Objet :  
Avis des Personnes Publiques Associées sur l'arrêt du PLU de Biot au Conseil Municipal du 23 janvier 2025

## ARRET DU PLU DE BIOT

### AVIS DU GADSECA

Chemin Durbec, la parcelle 0054 d'une surface de 3.900 m2 environ était précédemment à cheval sur deux zones :

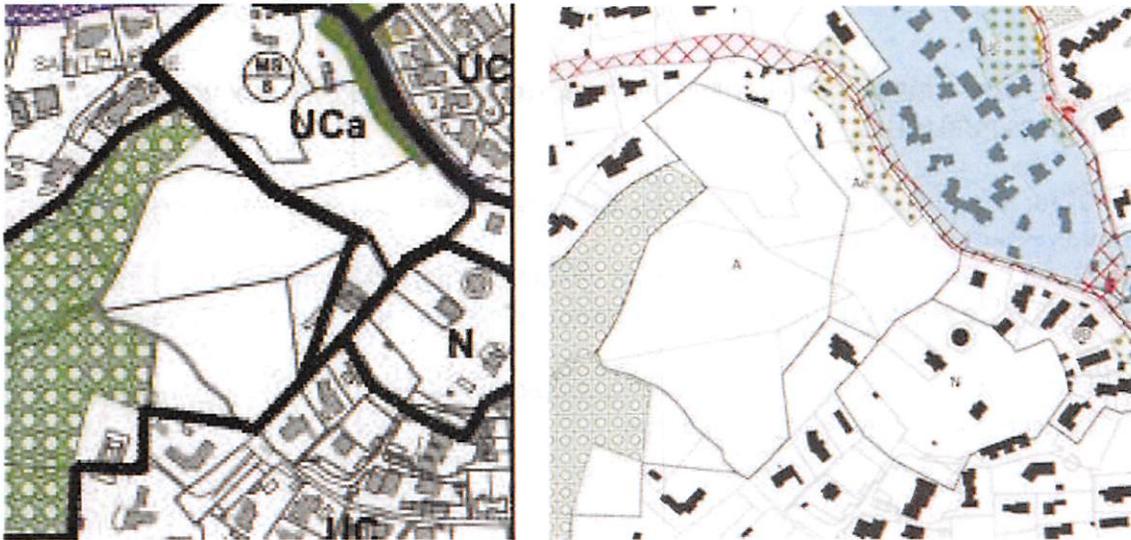
En revanche que la transformation de 1258 m2 de la zone N soit transformée en zone UD (constructible) ne nous paraît pas justifié.

Dans l'espace situé au nord-ouest du terrain, la ville de Biot a supprimé la zone constructible UCa pour la transformer en zone A. On comprendrait mal que la propriété d'un particulier aille dans le sens inverse de la renaturation du quartier.

Nous proposons que la partie de la parcelle 0054 d'une surface de 1258 m2 précédemment en zone N puis en zone UD soit **transformée en zone A** en continuité de la zone voisine.

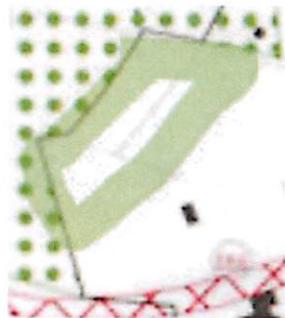
Sur la route de la mer à proximité de Biot 3000, Il y a une rupture à réparer dans la continuité végétale le long de la départementale au niveau de la parcelle BL 35. Nous reitérons notre souhait de voir y figurer la trame verte pointillée.

Route des Clausonnes - Bastide du Roi des belges  
Maison, parc, moulin à huile à préserver

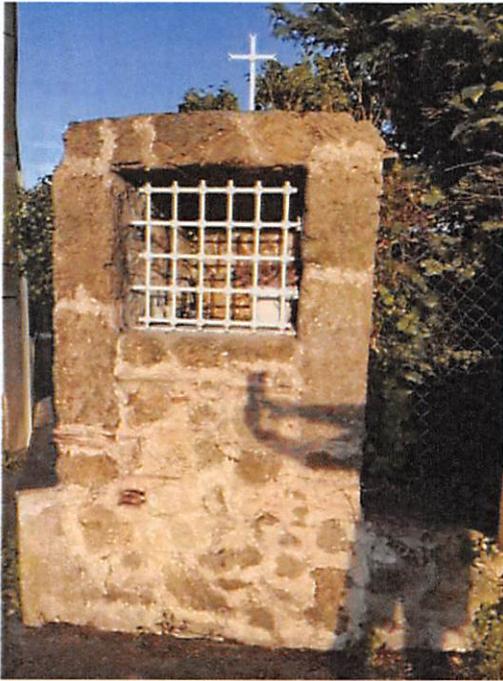
Nous demandons que l'inventaire soit complété avec les constructions ci-dessous :

### CORRIDOR A2

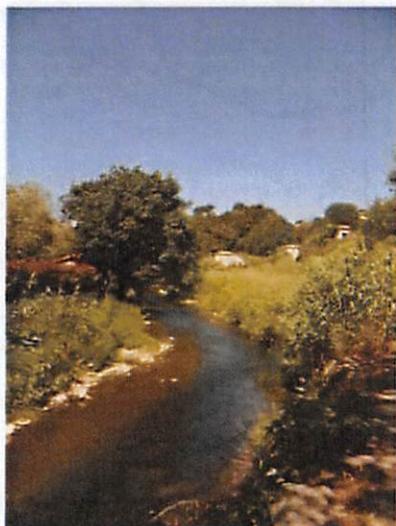
Positionner sur le plan du PLU un passage inconstructible à l'emplacement de la flèche orange.

Interdire les clôtures.

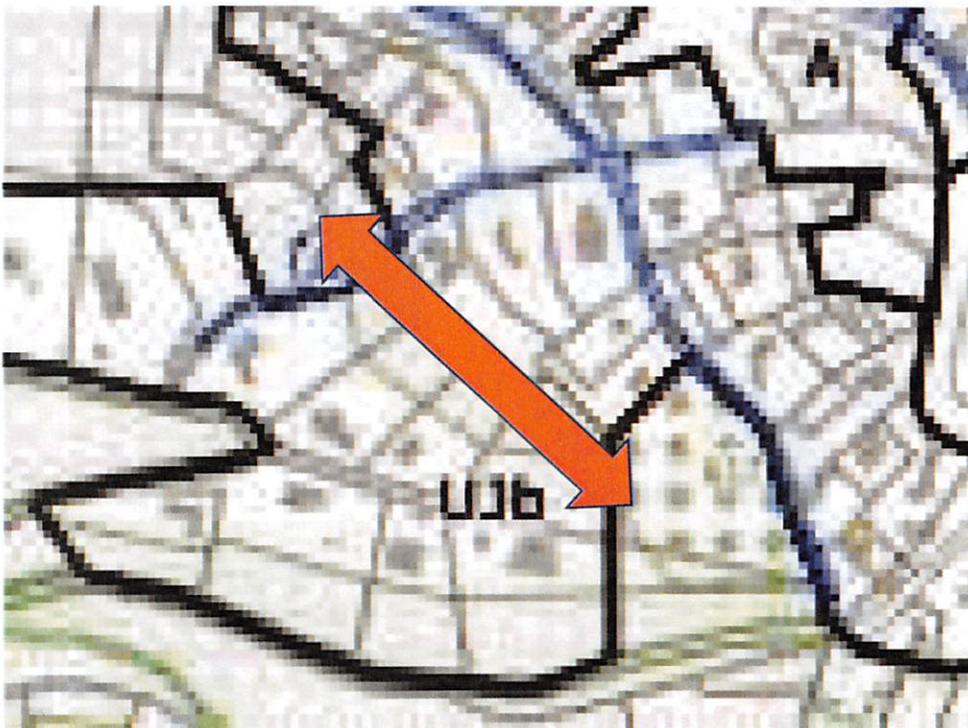
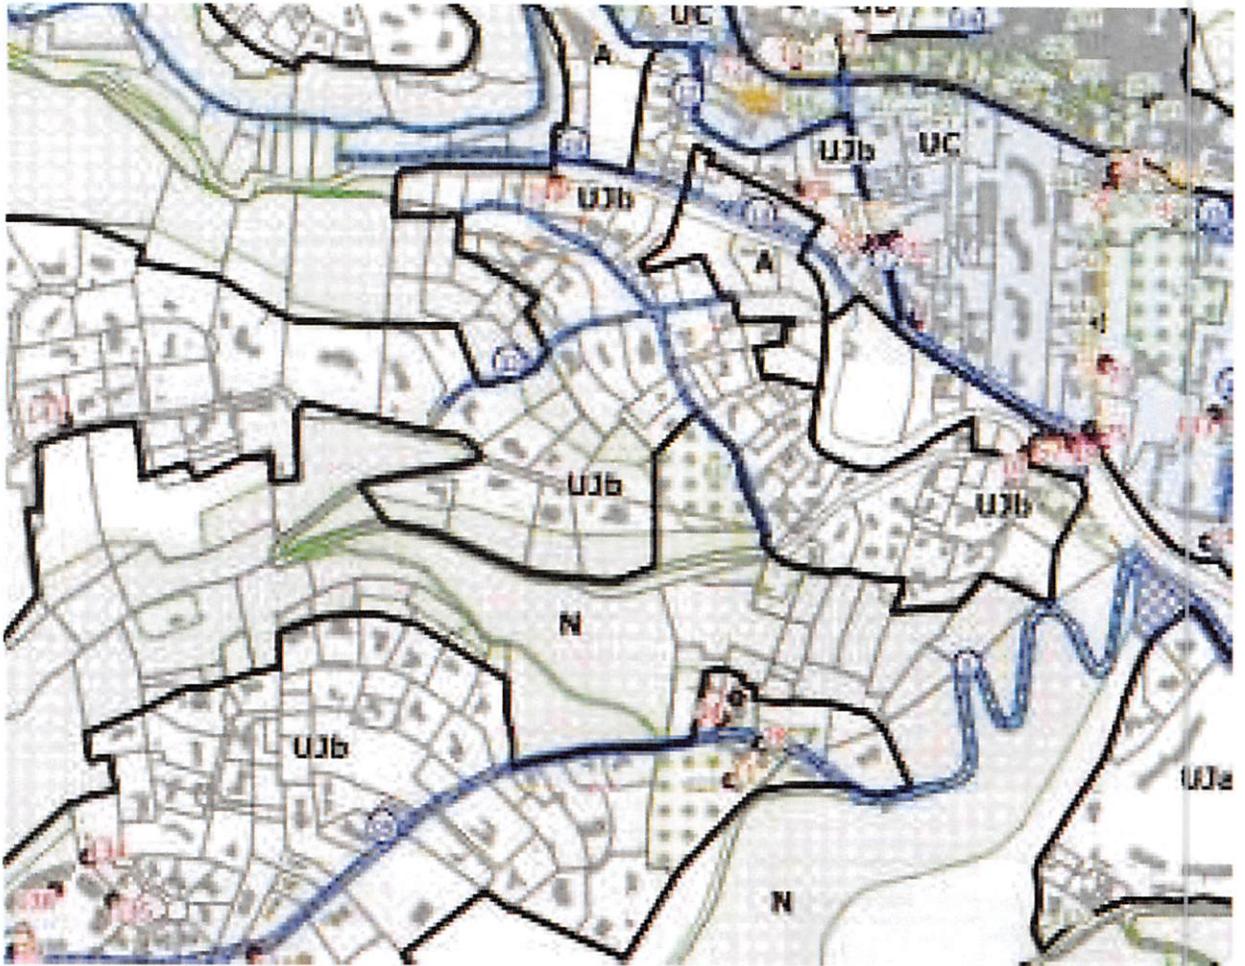
**CORRIDOR B** Positionner sur le plan du PLU un passage inconstructible à l'emplacement de la flèche orange. Interdire les clôtures.

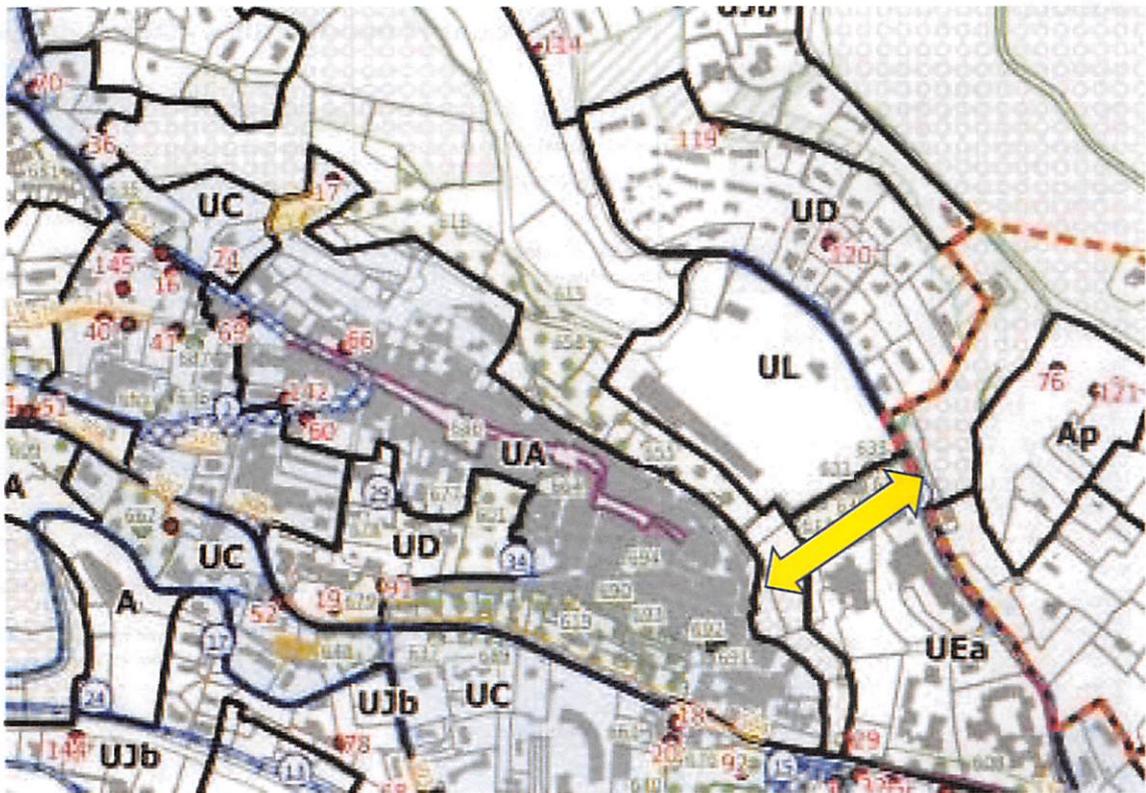
Le corridor D1 paraît viable que si les clôtures sont supprimées sur les propriétés privées. Il semble qu'il aurait mieux valu le déplacer avec un passage au nord du terrain de la Verrerie de Biot avec un passage inconstructible selon le plan joint (flèche jaune).

Le corridor D2 paraît totalement irréaliste.

**CORRIDOR F1** Soulières

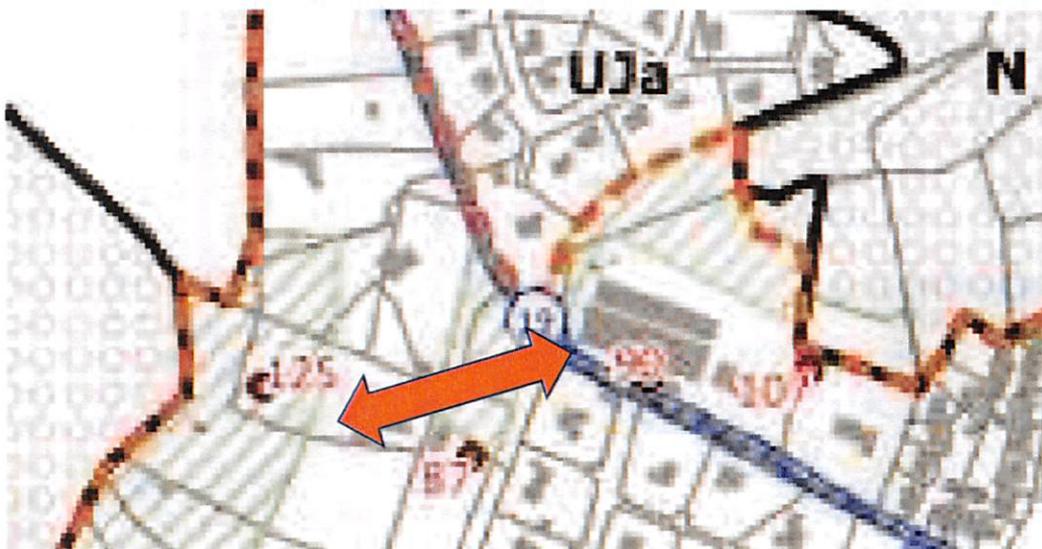
Positionner sur le plan du PLU un passage inconstructible à l'emplacement approximatif de la flèche orange. Interdire les clôtures

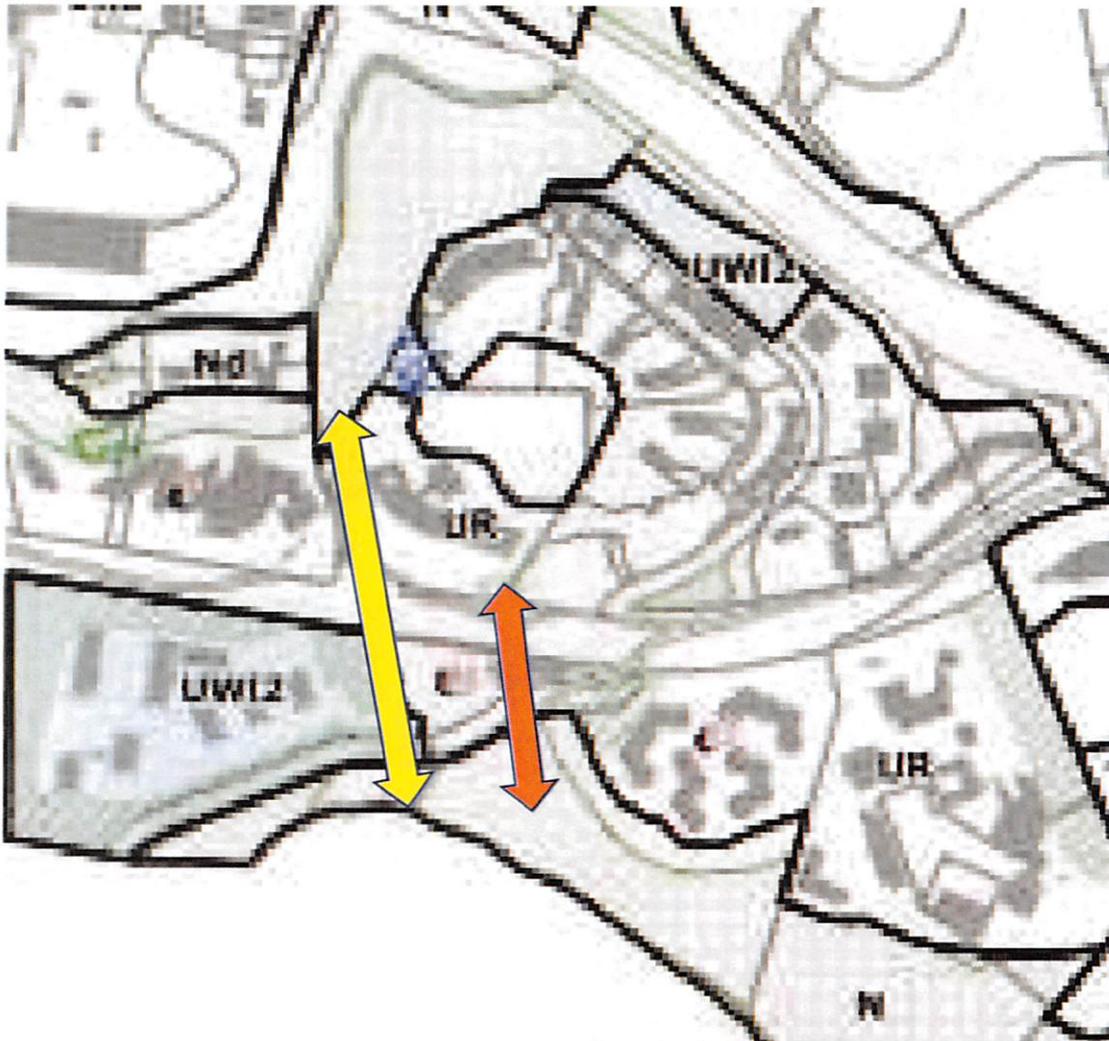
Il conviendrait donc d'améliorer la fonctionnalité du corridor notamment par rapport à l'impact de la D504.

Positionner sur le plan du PLU un passage inconstructible à l'emplacement de la flèche orange. Interdire les clôtures.  
Une variante pourrait s'étudier selon la flèche jaune

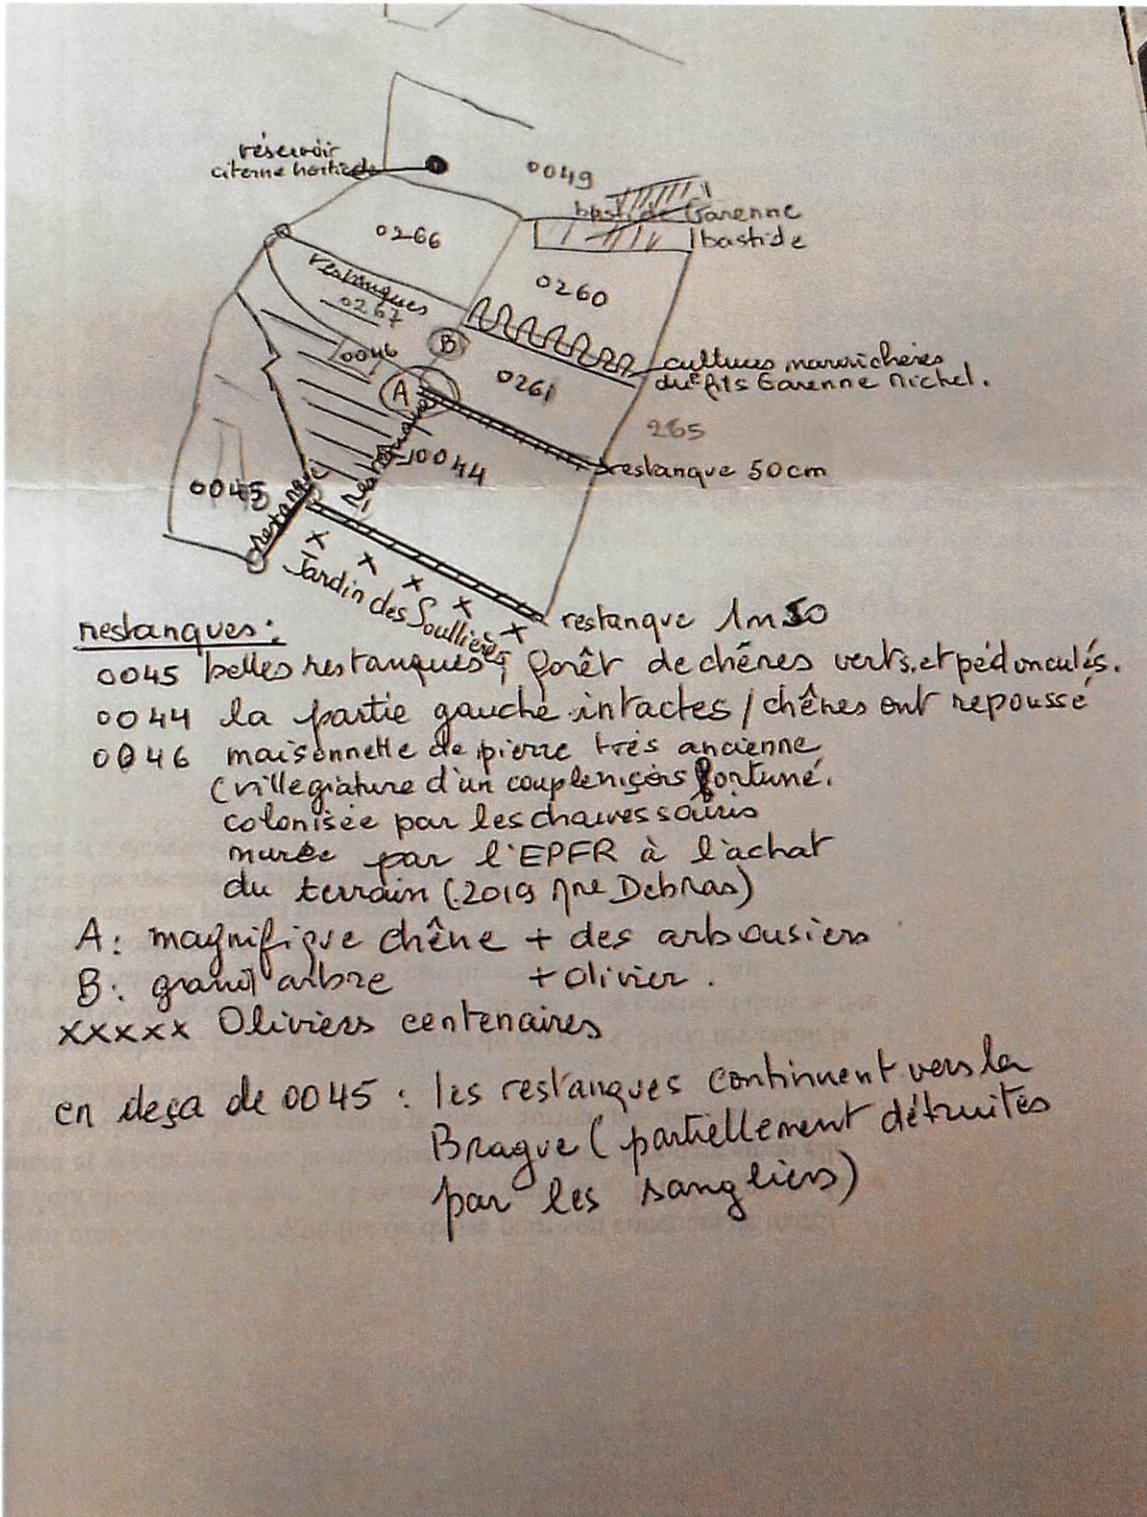
En revanche si le zonage était modifié par un zonage UJb la densité serait réduite à 20 maisons/hectare soit un total de 156 maisons. En cas de petits logements, ceux-ci excèderaient 156 logements. Pour aboutir à l'objectif de 100/120 logements ce seront les contraintes paysagères qui devront impérativement s'appliquer.

**Nous demandons que dans ce secteur le zonage UJa soit remplacé par un zonage UJb.**
